改善箇所説明図 ①

三菱車（ふそう キャンター）

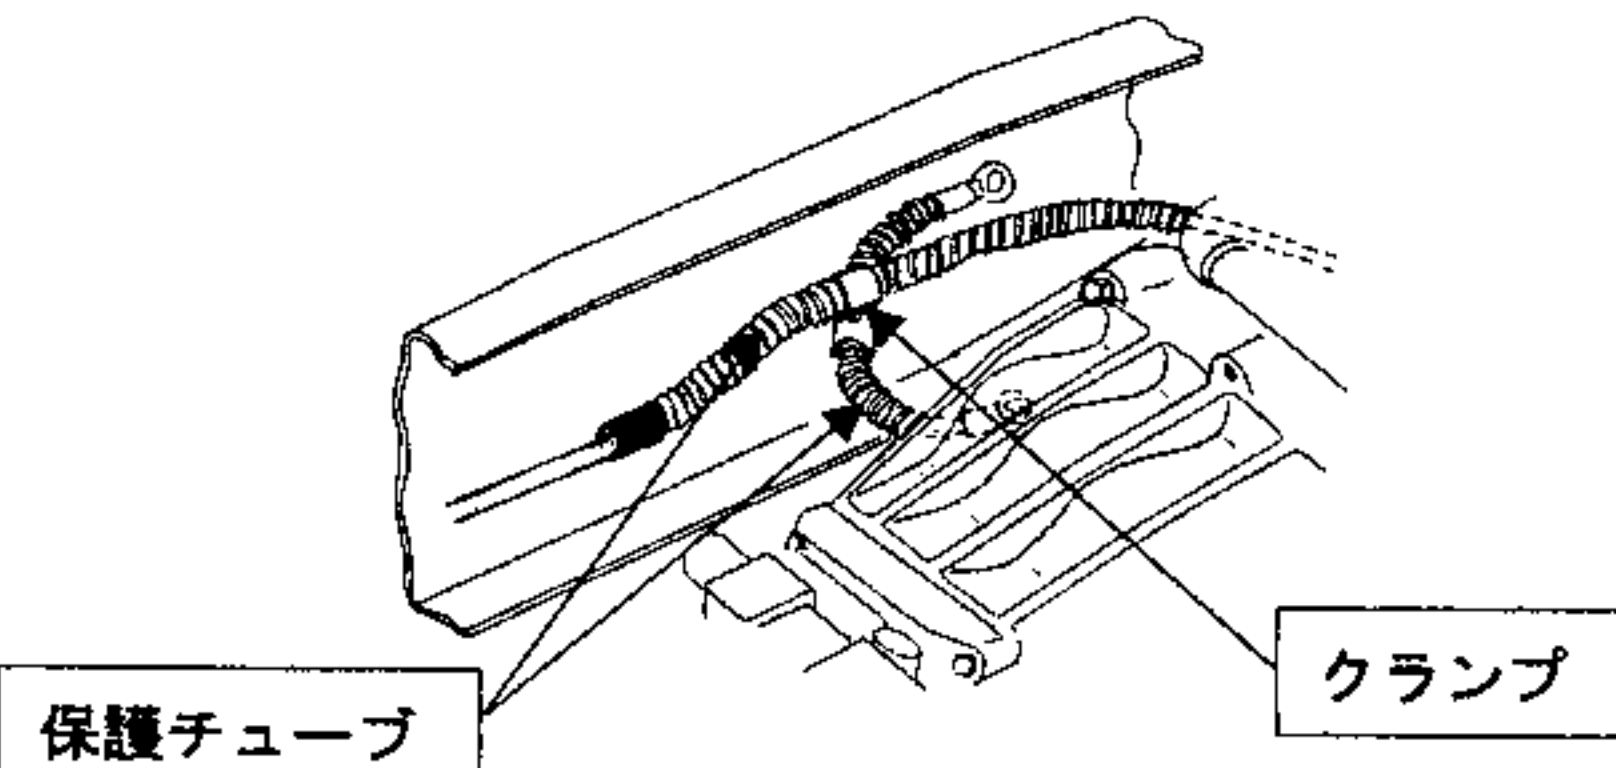
バッテリー位置を変更した塵芥車において、バッテリー配線の取りまわしが不適切なため、エンジンの振動等により、プラス線がアース線もしくは車枠部品と干渉するものがある。このため、そのままの状態で使用を続けると、当該プラス配線の被覆が損傷し短絡、発煙が起こり、最悪の場合、火災に至るおそれがある。

全車両、バッテリー配線を点検し、干渉部の各配線に保護チューブ及びクランプを追加する。尚、バッテリー配線が損傷しているものは修理を実施する。

注： は追加部品を示す。

改善箇所説明図 ②

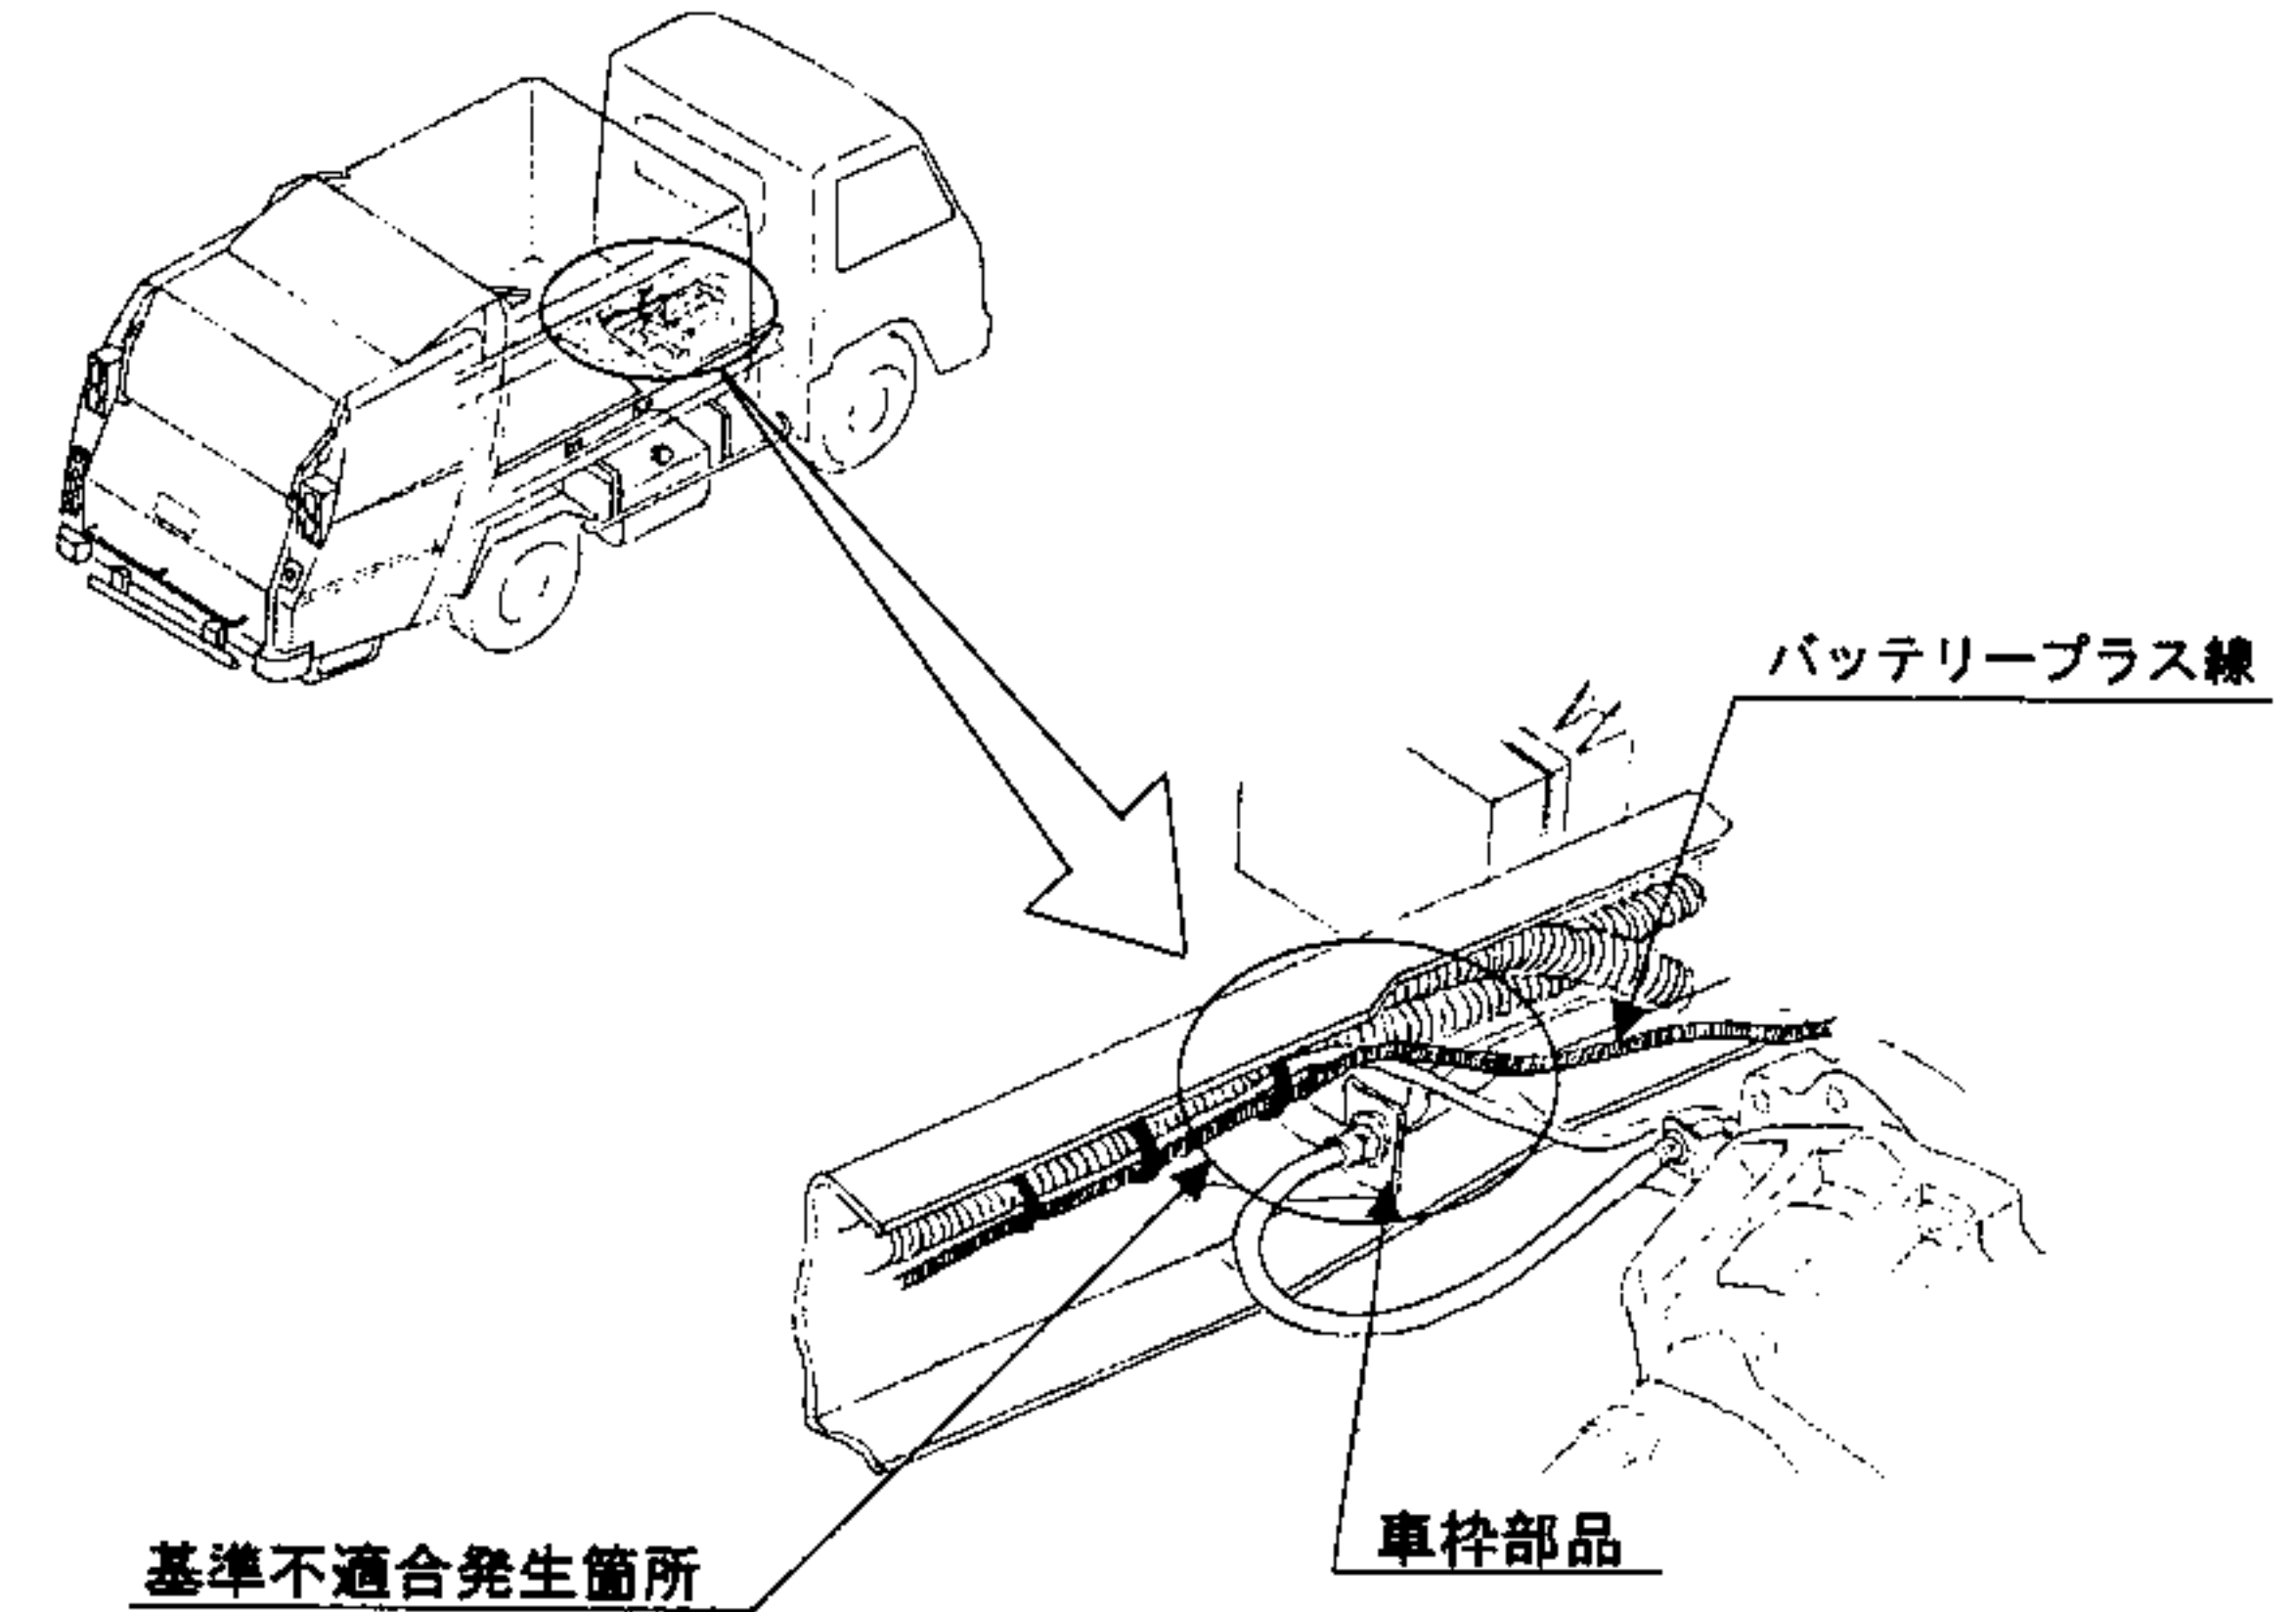
バッテリー位置を変更した塵芥車において、バッテリー配線の取りまわしが不適切なため、エンジンの振動等により、プラス線がアース線もしくは車枠部品と干渉するものがある。このため、そのままの状態で使用を続けると、当該プラス配線の被覆が損傷し短絡、発煙が起こり、最悪の場合、火災に至るおそれがある。

全車両、バッテリー配線を点検し、当該配線の取りまわしを変更し、車枠部品との隙間を確保する。尚、バッテリー配線が損傷しているものは修理を実施する。
